Bestek

*“Herplaatsing vislossteigers en geleidewerk
te Den Helder”*

Versie 2.0 B

Besteknummer 7-2007

Omschrijving gewijzigde verplichtingen

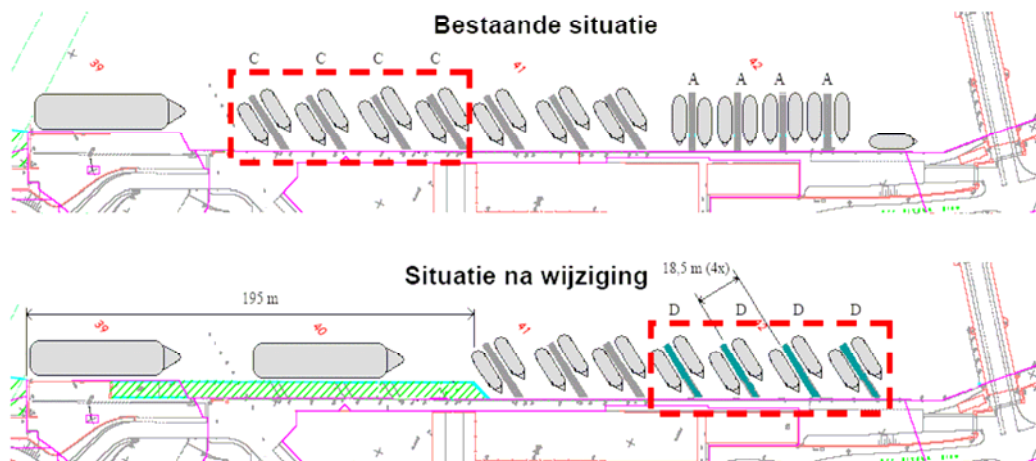
De lettercodering verwijst naar figuren 1 en 2.

De vervallen verplichtingen zijn doorgestreept.

Nr.	Verplichting	Specificatie
1.	Werkvoorbereiding	a) Het maken van werktekeningen en berekeningen ten behoeve van de herplaatsing van de hieronder beschreven constructies. b) Het opstellen van een werkplan, waarin de werkzaamheden en de beheersing daarvan wordt beschreven. In het werkplan moet een planning worden opgenomen.

2.	Verwijderen bestaande geleidewerk vóór de Zeedoksluis	a) Het demonteren van het geleidewerk en het trekken van de palen, zodanig dat deze hergebruikt kunnen worden.

3.	Herplaatsen geleidewerk naast de Moormanbrug	a) Het herplaatsen van het volgens punt 2. gedemonteerde geleidewerk aan de zuidzijde van de Moormanbrug op de met letter B gecodeerde locatie. b) Eventuele schades die invloed hebben op de functionaliteit van het geleidewerk moeten worden hersteld.

4.	Verwijderen 4 stuks vislossteigers type A	a) Het slopen en afvoeren van 2 stuks vislossteigers gecodeerd met letter A. b) Het demonteren van 2 stuks vislossteigers gecodeerd met letter A, zodanig dat deze hergebruikt kunnen worden.

5.	Herplaatsen 2 stuks vislossteigers type C als twinrig steiger	a) Het herplaatsen van de 2 meest geschikte vislossteigers gecodeerd met letter C aan de zuidzijde van de Moormanbrug aangeduid met letter E in figuur 2. Deze pieren moeten geschikt gemaakt worden voor het afmeren van twinrig kotters. b) Eventuele schades die invloed hebben op de functionaliteit van de twinrig steigers moeten worden hersteld.

6.	Verwijderen 4 stuks vislossteigers type C	a) Het demonteren van de vislossteigers aangeduid met codering C in figuur 1 op zodanige wijze dat deze hergebruikt kunnen worden.

7.	Het herplaatsen van 4 stuks vislossteigers type C op de locaties aangeduid met D	a) Het herplaatsen van 4 stuks vislossteigers vrijgekomen volgens punt 6. voor de Visserijkade op locatie aangeduid met letter D. b) Eventuele schades die invloed hebben op de functionaliteit van de vislossteigers moeten worden hersteld.
